Technical Bulletin

Impostazione della tensione sui motori PSA 2.2 HDI

GATES :	5558XS/K015558XS/K025558XS/KP15558XS/ KP25558XS	
MARCA :	CITROEN, FIAT, LANCIA, PEUGEOT	
MODELLI :	C5, C8, Ulysse, Phedra, 406, 607, 807	
MOTORE :	2.2 D	
Codice motore :	DW12TED4, 4H01, 4HW

Fig. 2

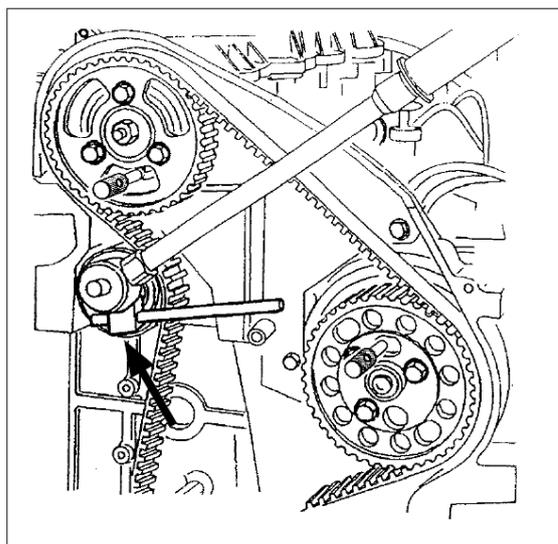
- Questo strumento è necessario per fare ruotare e tenere in posizione il tenditore mentre si stringe il bullone di fissaggio (25 Nm) (Fig. 2).

Fig. 3

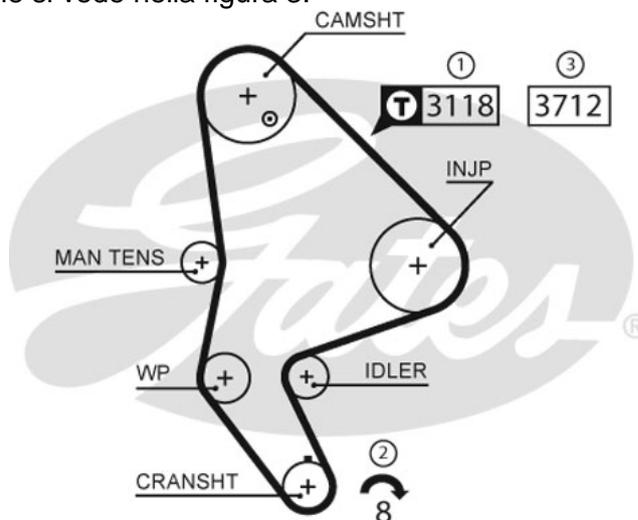
La procedura sarà riportata sull'etichetta delle cinghie e dei kit distribuzione PowerGrip®, come si vede nella figura 3.

- ① Inizialmente la cinghia deve essere montata con una tensione più alta di quella normale (pretensione). La tensione è misurabile con il tensiometro sonico GATES STT-1 sul tratto di cinghia tra l'albero a camme e la pompa iniezione. Digitate 3118.
- ② Fate compiere 8 giri in senso orario alla pulleggia dell'albero.
- ③ Occorre a questo punto aggiustare la tensione al valore finale. Verificatela ancora una volta con il tensiometro sonico STT-1. Digitate 3712.

Fig 4

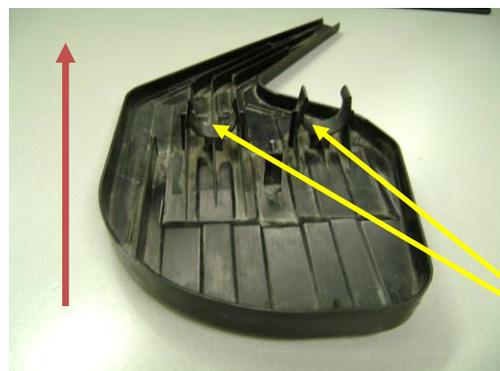
Sulla C8 e la Peugeot 807, Peugeot consiglia d'infilare sotto il serbatoio d'espansione una copertura speciale (n°OE 824871) per drenare l'acqua (proveniente dal parabrezza) ed evitare che s'infiltri nella distribuzione (Fig 4). L'intervallo di sostituzione è stato ridotto a 120.000 KM o 5 anni (3 in condizioni avverse).

Va sopra la parte dura della vasca d'espansione tubi
